DODATEK Č. 4 ke Smlouvě o dílo

„Žalkovice – kanalizace a ČOV“

II. Předmět Dodatku č. 4

OPRAVY DEŠŤOVÝCH KANALIZACÍ

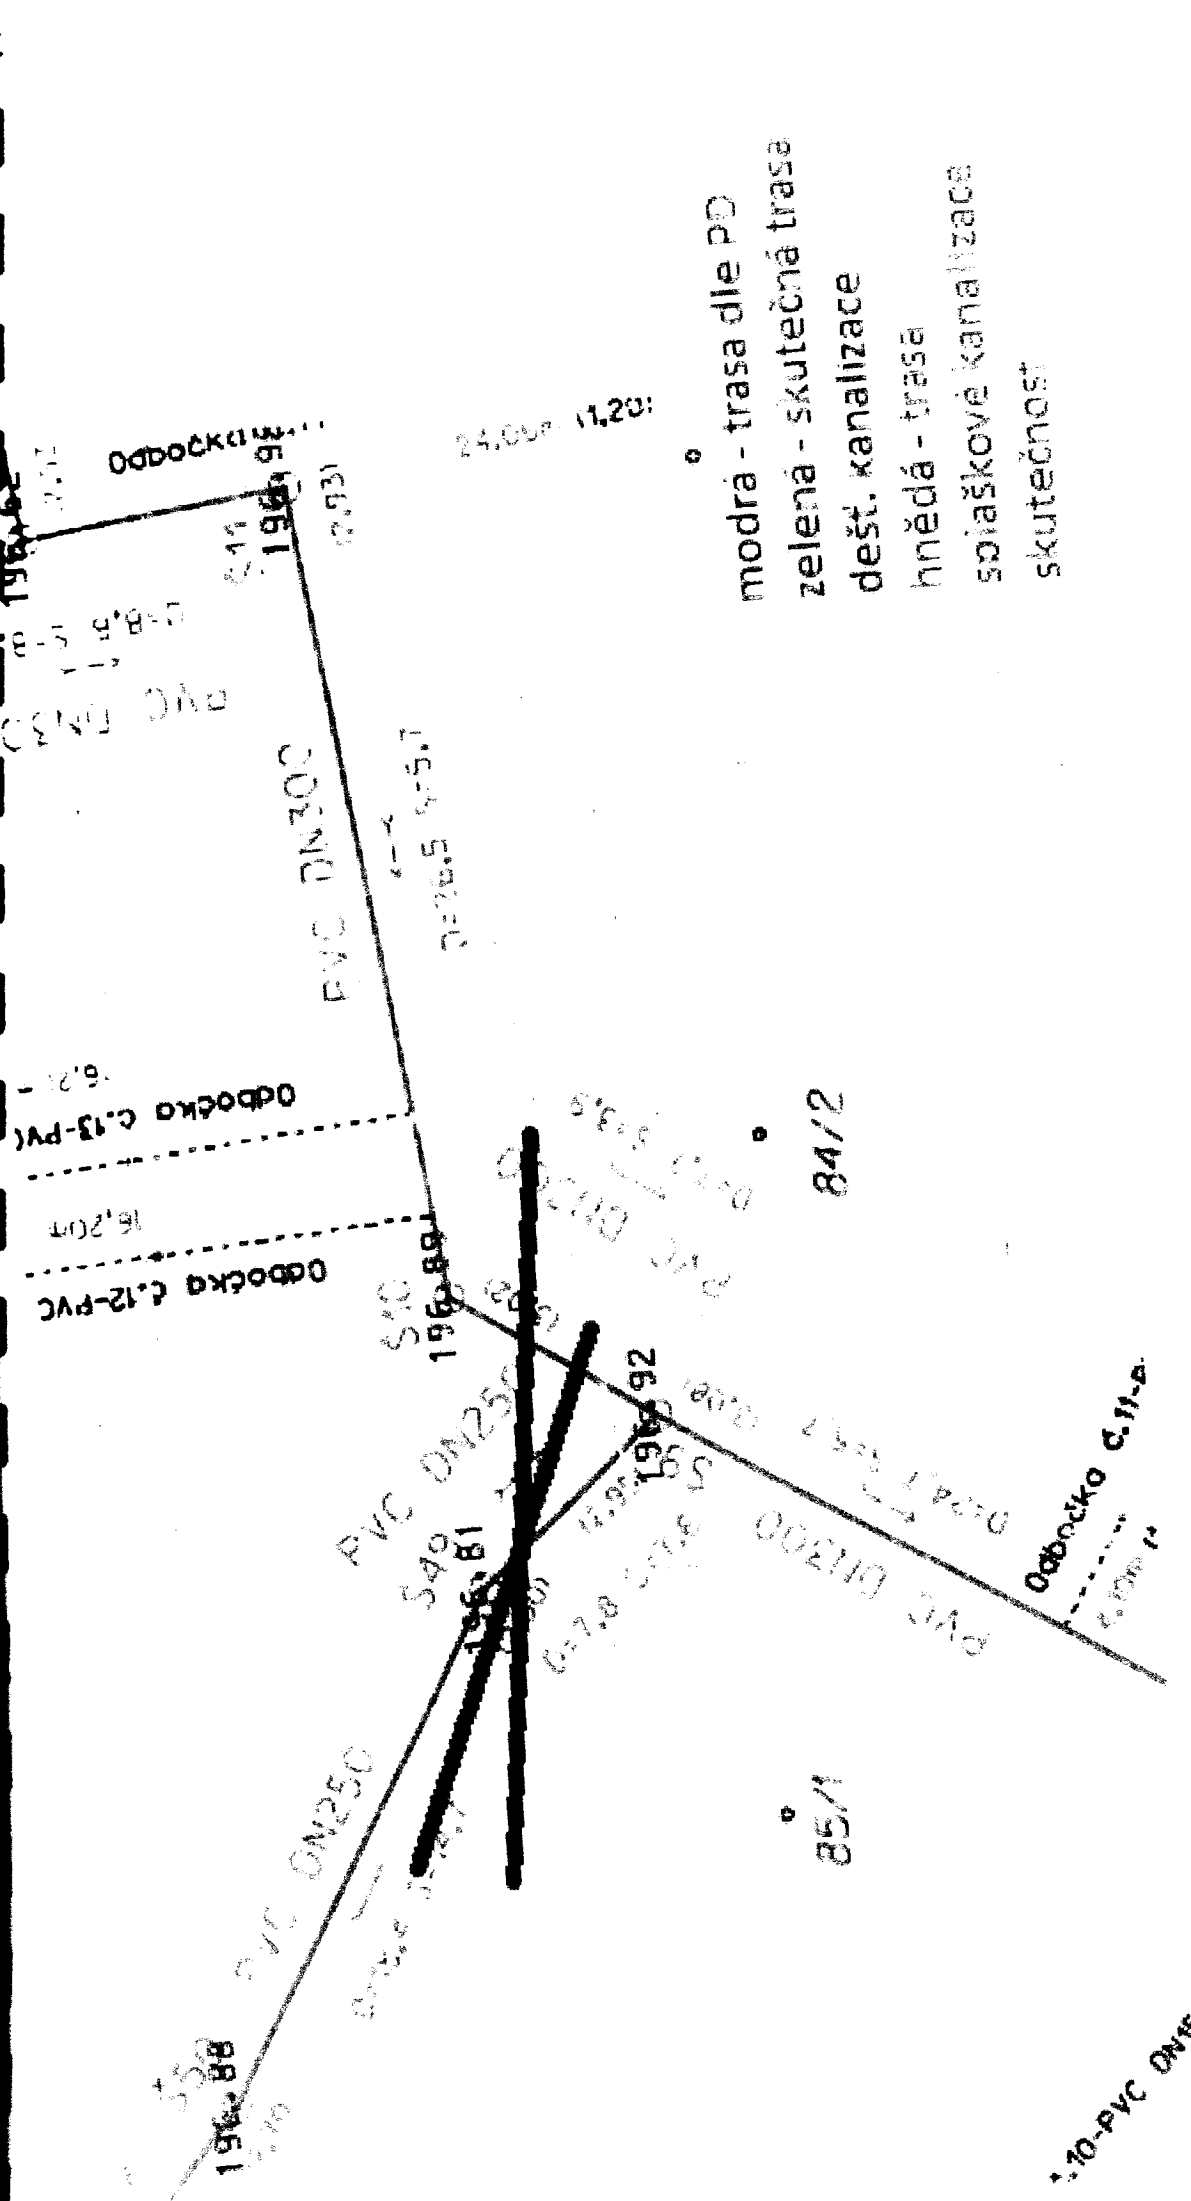
Změnový list č. 6 – přeložení a oprava dešťové kanalizace z důvodu křížení stávající dešťové betonové kanalizace s trasou navržené splaškové kanalizace (Příloha č. 1).

a) přeložení a opravy dešťové kanalizace z důvodu křížení stávající dešťové betonové kanalizace s trasou navržené splaškové kanalizace, poškození staré dešťové kanalizace při provádění zemních prací na splaškové kanalizaci v místech, která nebyla zakreslena v projektové dokumentaci, nutnost rychlého zprovoznění dešťové kanalizace

v místě nově
budované odlehčovací
komory byla umístěna
stávající revizní šachta
na kanalizaci, kterou
bylo nutné
demontovat z důvodu
uložení odlehčovací
komory

- modrá - trasa dle PD
- zelená - skutečná trasa
- dešť. kanalizace
- hnědá - trasa
- společková kanalizace
- skutečnost

Stoka	Úsek	DN potrubí	Délka
A1	Š1-Š19-Š20	PVC DN 300	4,5 m
A2+A3	celý úsek	PVC DN 150	13 m
A5	celý úsek	PVC DN 250	10 m
A5-1	odstranění staré šachty u odlehčovací komory		
A7	Š67-69	PVC DN 300	18 m
		PVC DN 150	3 m
	Š70-71	PVC DN 300	16 m
		PVC DN 150	3 m
A9	Š89-90	PVC DN 500	4 m
	Š90-91	PVC DN 300	7 m
		PVC DN 150	8 m
	Š95-98	PVC DN 300	16 m
A10	celý úsek	PVC DN 250	10 m
		PVC DN 150	8 m

+ navíc 6 x mechanické sedlo REDI

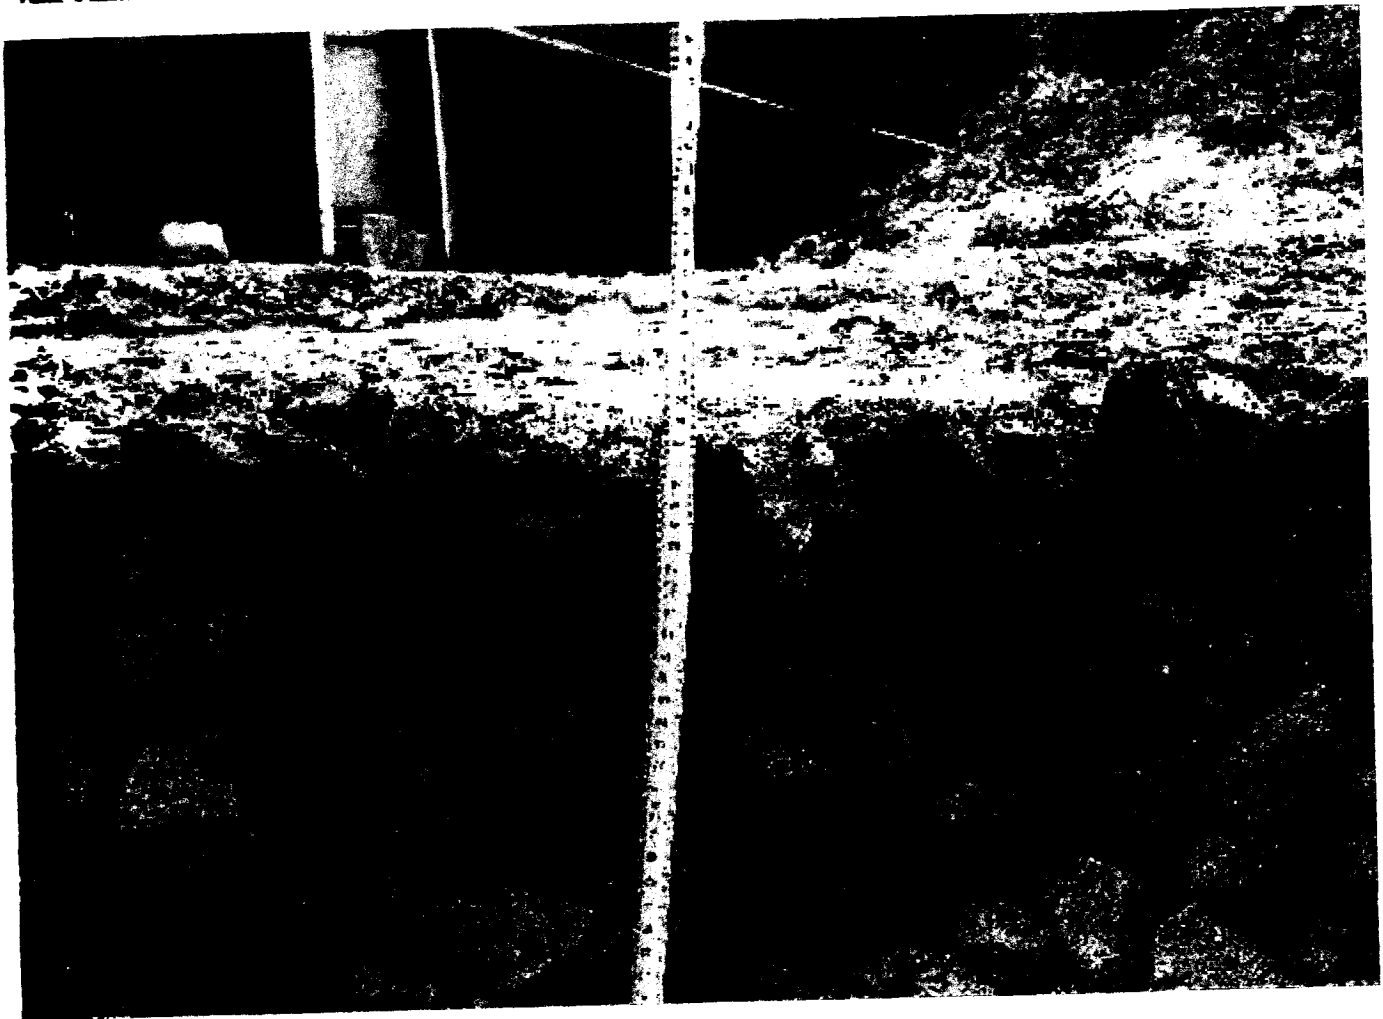
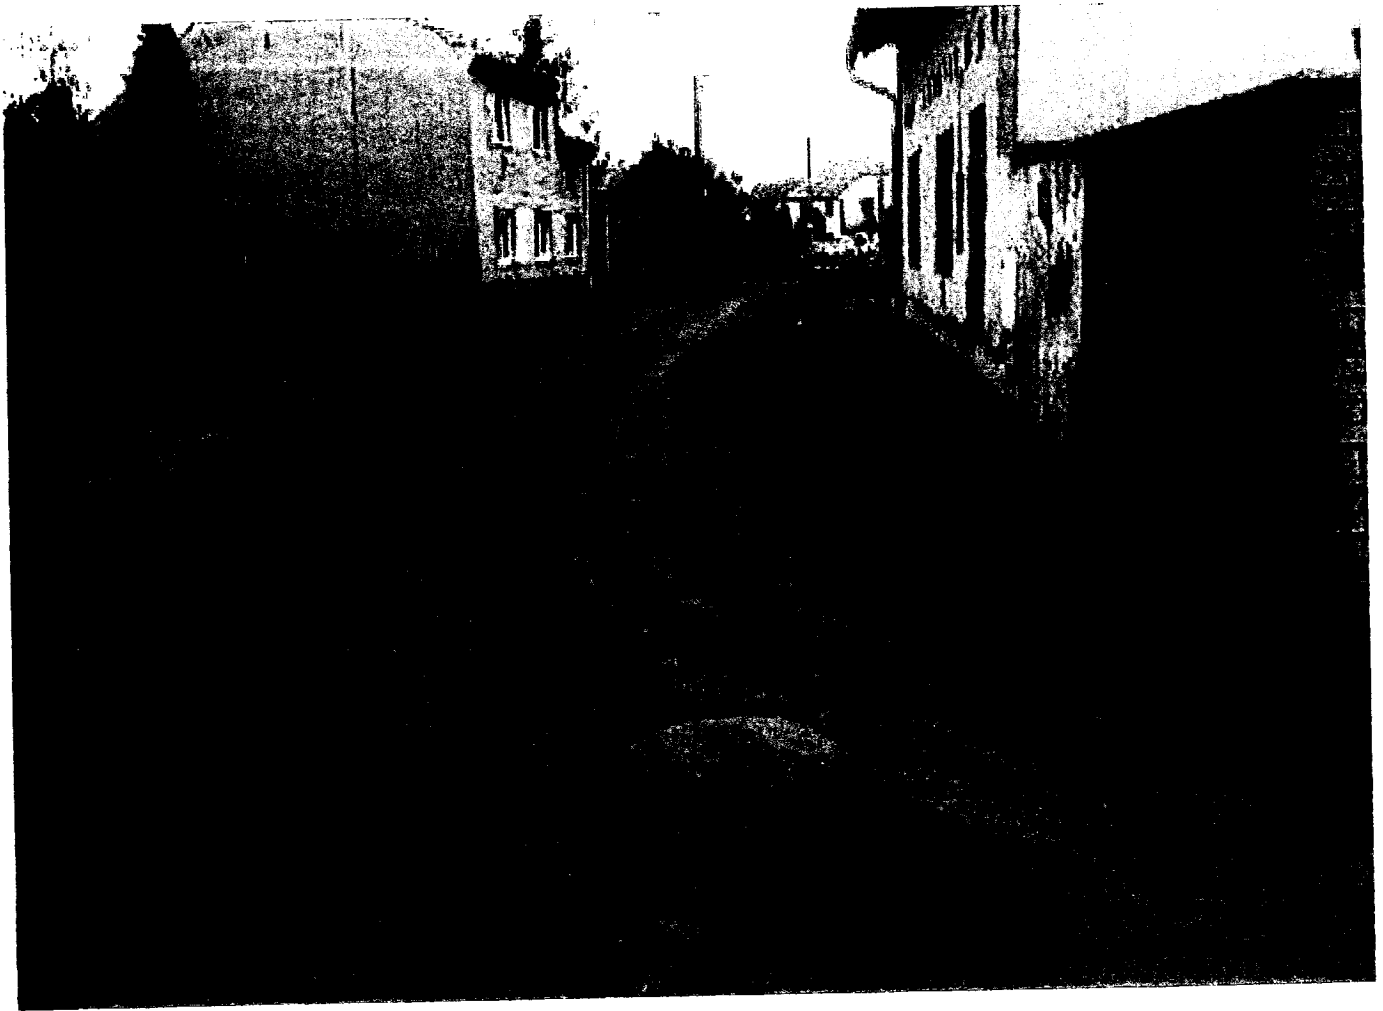
Trasa kanalizace A1 a A4 je vedena v místních komunikacích. Projekt předpokládal odstranění konstrukčních vrstev místní komunikace a provedení výkopu v šířce 1,2m. Trasa výkopu ve skutečnosti probíhá nepravidelně po celé šířce místní komunikace, která byla v provozu min. 8 let a její špatný technický stav odpovídal jejímu stáří.

V trase realizované splaškové kanalizace vedla v souběhu nebo křížila trasu stávající dešťová kanalizace, nekvalitně provedené zásypy se projeví uvolněním neúnosných zásypů z vnější strany pažicích boxů a došlo k narušení konstrukčních vrstev komunikace. Zvýšeným namáháním místní komunikace stavební technikou při provádění prací došlo k dalšímu narušení konstrukce místní komunikace a to ve větším rozsahu než předpokládal projekt. Provedení opravy komunikace nebylo možné zajistit tak, aby byla dodržena rovinatost komunikace, byl zajištěn odvod dešťové vody a na komunikaci nestála dešťová voda.

Projektem navržené řešení nebylo možné vlivem nepředvídatelných podmínek při provádění výkopových prací zajistit. Novou konstrukci vozovky nad výkopem nebylo technicky možné napojit na poškozený a nerovný asfaltový kryt stávající komunikace. Oprava krytu v rozsahu dle PD nezajišťovala dodržení parametrů pro bezpečný provoz na komunikaci. Bylo neekonomické provádět opravy na komunikaci, která následně nezajistí bezpečný provoz. Proto byl proveden nový povrch komunikace v celé šířce a v celé trase realizované stoky A1 a A4.

Projektem navržené řešení nebylo možné vlivem nepředvídatelných podmínek při provádění výkopových prací zajistit . Novou konstrukci vozovky nad výkopem nebylo technicky možné napojit na poškozený a nerovný asfaltový kryt stávající komunikace. Oprava krytu v rozsahu dle PD nezajišťovala dodržení parametrů pro bezpečný provoz na komunikaci.

Bylo neekonomické provádět opravy na komunikaci, která následně nezajistí bezpečný provoz . Proto byl proveden nový povrch komunikace v celé šířce a v celé trase realizované stoky A1 a A4.

Projektová dokumentace řešila uvedení opravy narušené místní komunikace v nezbytném rozsahu, dle normou navrhovaných šířek, se zařezáním krytu v trasách uvedených ve změnovém listu.

S ohledem na skutečný stav podkladních konstrukcí s již dříve narušeným krytem na uvedených místních komunikacích došlo stavebním provozem při otevřené stavební rýze k jejich značnému poškození a rozlámání. Projektant souhlasí s provedením opravy komunikace v rozsahu uvedeném v ZL č.8
